**Avis délibéré de la mission régionale d'autorité
environnementale sur l'augmentation du niveau de
protection du système d'endiguement de Vaulx-en-Velin /
Villeurbanne Saint-Jean et la restauration du ruisseau de
la Rize par la Métropole de Lyon sur les communes de
Vaulx-en-Velin, Villeurbanne et Décines-Charpieu (69)**

Avis n° 2025-ARA-AP-2003-N10627

Avis délibéré le 16 février 2026

Figure 6: Impact sur les niveaux d'eau du scénario 2b sur le secteur aval (source : dossier)

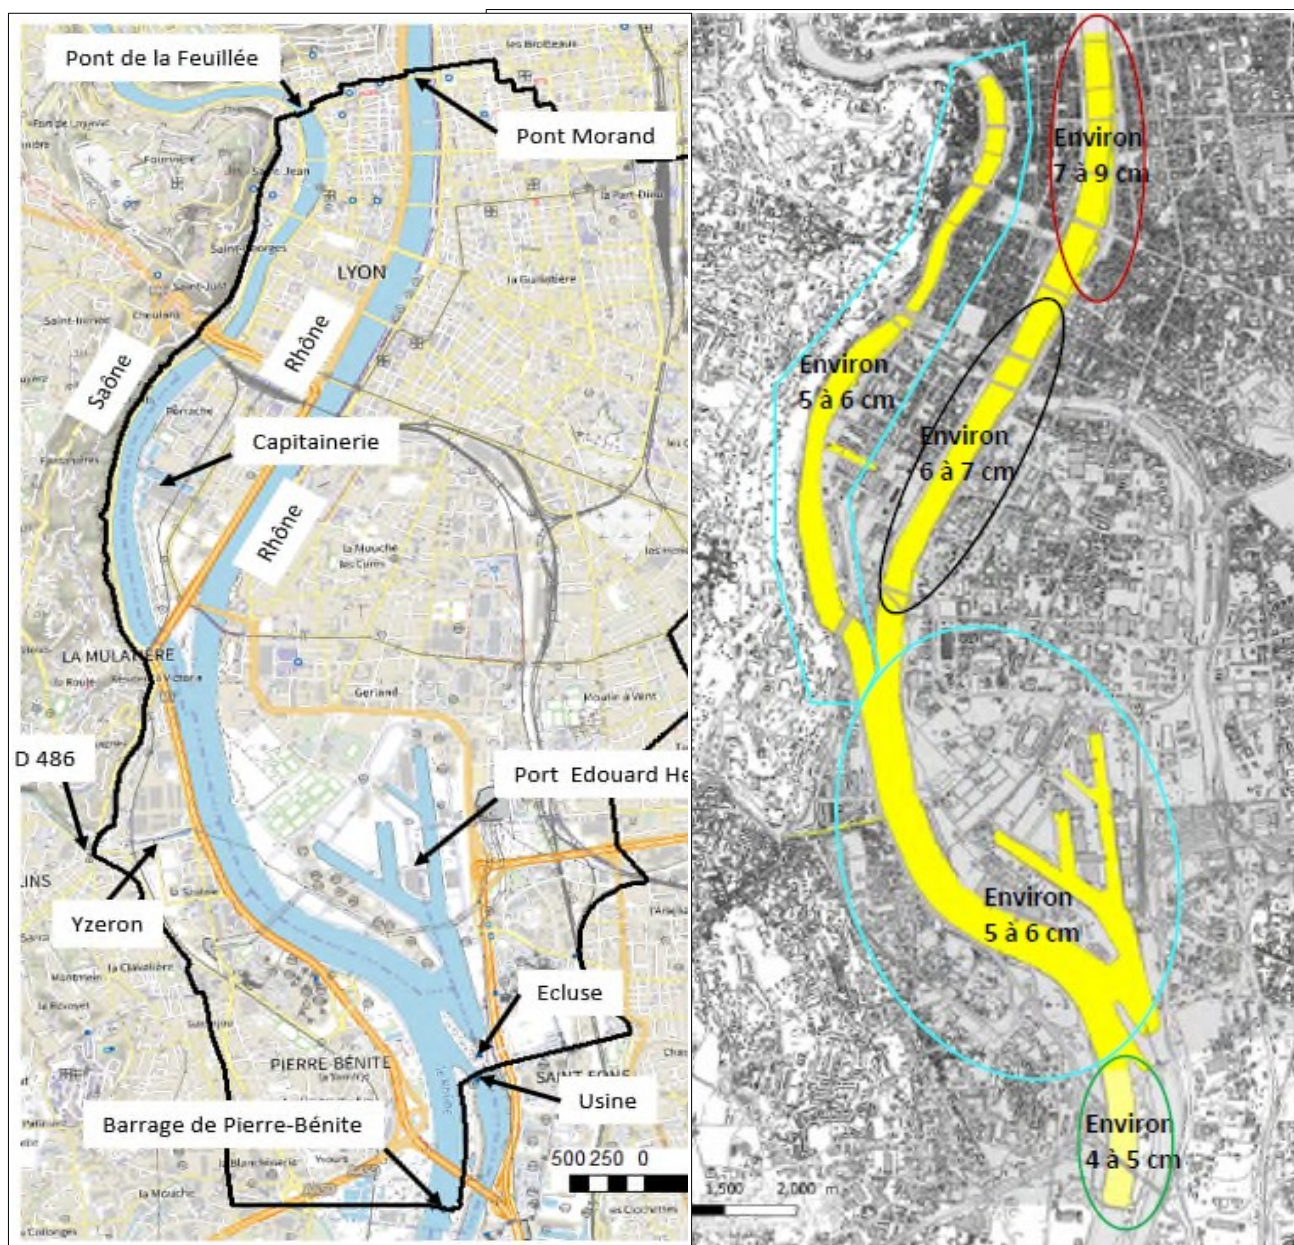
Une étude de modélisation des impacts aval induits par l'augmentation du niveau de protection du système d'endiguement a été menée et est présentée en annexe. Pour l'évènement bicentennial, l'incidence sur les hauteurs d'eau dans la traversée de Lyon est jugée « très faible ». Cependant, bien que l'élévation du niveau de l'eau à l'aval ne provoque pas de nouveaux débordements, l'étude montre qu'elle réduit la revanche des murs anti-inondation de l'Yzeron à seulement 35 cm. Cette diminution de la marge de sécurité fragilise directement la fiabilité de ce système d'endiguement, crucial pour la sécurité de la commune d'Oullins-Pierre-Bénite et de ses installations industrielles critiques (site Seveso).

L'Autorité environnementale recommande au gemapien, la métropole de Lyon, de garantir le maintien de la fiabilité des systèmes d'endiguement présents en aval du projet au niveau qui est le leur actuellement, avant augmentation du niveau de protection du système d'endiguement de Vaulx-en-Verin / Villeurbanne St Jean.

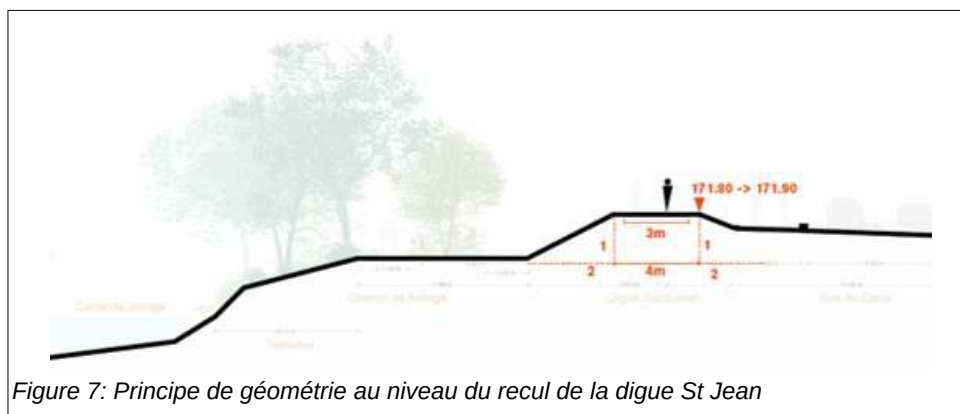
En effet la confluence de la Rize avec le canal de Jonage ne peut plus se faire de manière gravitaire en période de forte crue du Rhône. Le dossier démontre que l'évacuation des eaux de la Rize peut se faire par relevage des eaux (station de Cusset et de Croix-Luizet) sans générer de débordement, mais cette démonstration est faite en considérant uniquement un temps sec. En période de précipitations, les apports supplémentaires d'eau de pluie ne pourront être évacués par le système en place. Le projet prévoit que le nouveau tracé de la Rize soit isolé des rejets polluants de la zone industrielle de la Rize, sans indiquer les démarches en cours sur la gestion des eaux pluviales des sites industriels.

L'Autorité environnementale recommande :

- **d'étudier le risque d'inondation par ruissellement urbain en cas de concomitance d'une crue du Rhône et de pluies importantes, et de présenter les aménagements retenus en faveur de la protection des biens et des personnes dans cette configuration ;**
- **de préciser le devenir des eaux pluviales des sites industriels concernés afin d'assurer l'absence de pollution des milieux et de la Rize en particulier .**
